# DIRECTION DE L'ÉVALUATION ENVIRONNEMENTALE DES PROJETS HYDRIQUES ET INDUSTRIELS

**Rapport d'analyse environnementale  
pour le projet d'aménagement hydroélectrique Hydro-Canyon  
Saint-Joachim sur la rivière Sainte-Anne-du-Nord sur le territoire  
de la paroisse de Saint-Joachim par la Société Hydro-Canyon  
Saint-Joachim inc.**

**Dossier 3211-12-179**

**Le 13 novembre 2014**

FIGURE 2 : VUE VERS L'EMPLACEMENT DU DÉVERSOIR PROJETÉ À PARTIR DU PONT MESTACHIBO

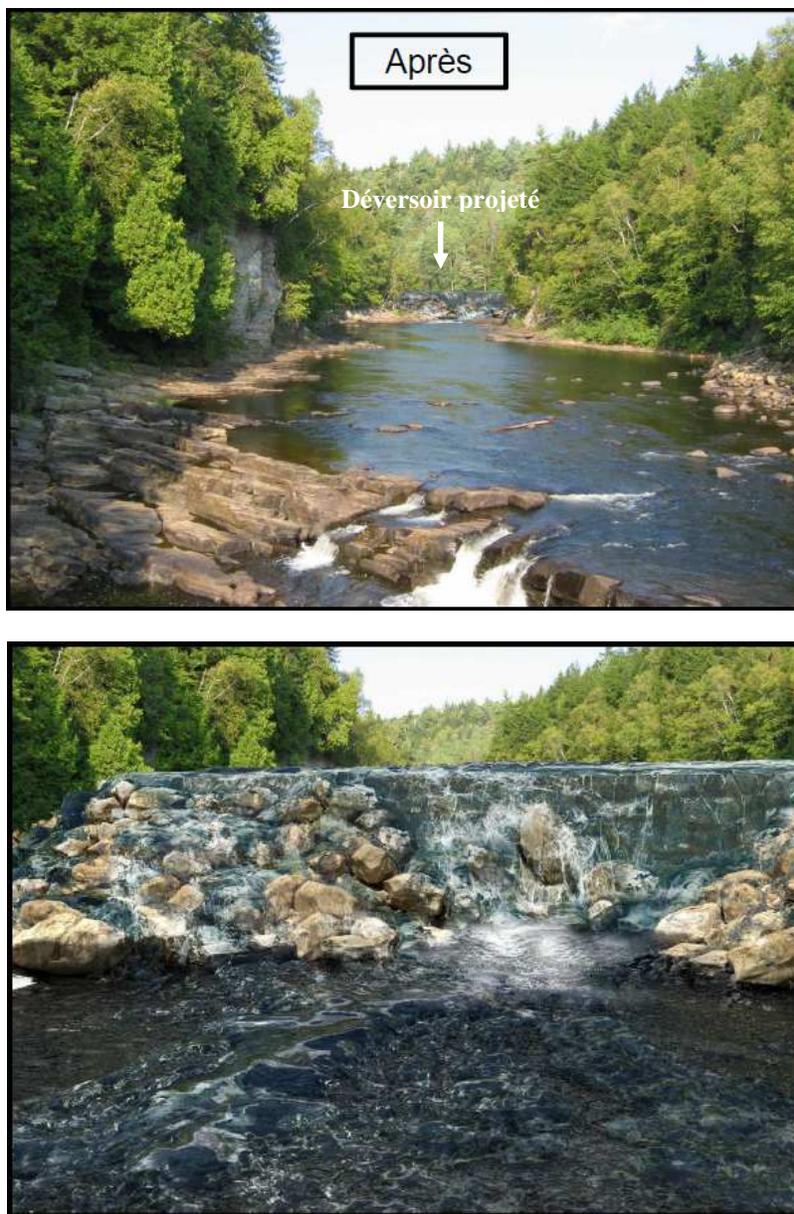
Sachant que le déversoir en béton serait désormais visible, l'initiateur propose que le parement aval de celui-ci soit recouvert de blocs de roc récupérés sur le site afin de le dissimuler et recréer l'apparence d'une cascade naturelle. La figure 2 présente la simulation visuelle de la solution proposée ainsi qu'une vue rapprochée de celle-ci. Sur les deux premières photos, la prise de vue est à partir du pont Mestachibo, l'aire publique la plus en amont du site touristique.

Considérant que ces préoccupations d'ordre esthétique ont une importance essentielle pour le gestionnaire du site, l'équipe d'analyse accorde une grande valeur à l'appréciation que fait ce dernier de la solution proposée par l'initiateur pour intégrer le déversoir dans le paysage. Dans son mémoire (Canyon Sainte-Anne, 14 février 2013), le gestionnaire se dit satisfait de la solution qui a été développée en concertation avec l'initiateur et que celle-ci permet de fusionner « tant les impératifs touristiques que de production hydroélectrique ». En réponse aux questionnements du gestionnaire quant à la pérennité de la solution de camouflage (Canyon Sainte-Anne, 5 avril 2013), questionnements partagés par l'équipe d'analyse, l'initiateur a pris l'engagement d'en assurer l'entretien tout au long de l'exploitation du site.

Considérant les efforts consentis par l'initiateur pour camoufler les ouvrages et que ceux-ci sont à la satisfaction de l'exploitant du site, l'équipe d'analyse estime que les mesures prévues permettront d'atténuer les impacts visuels négatifs découlant de la présence des ouvrages et que l'offre touristique actuelle devrait être maintenue.
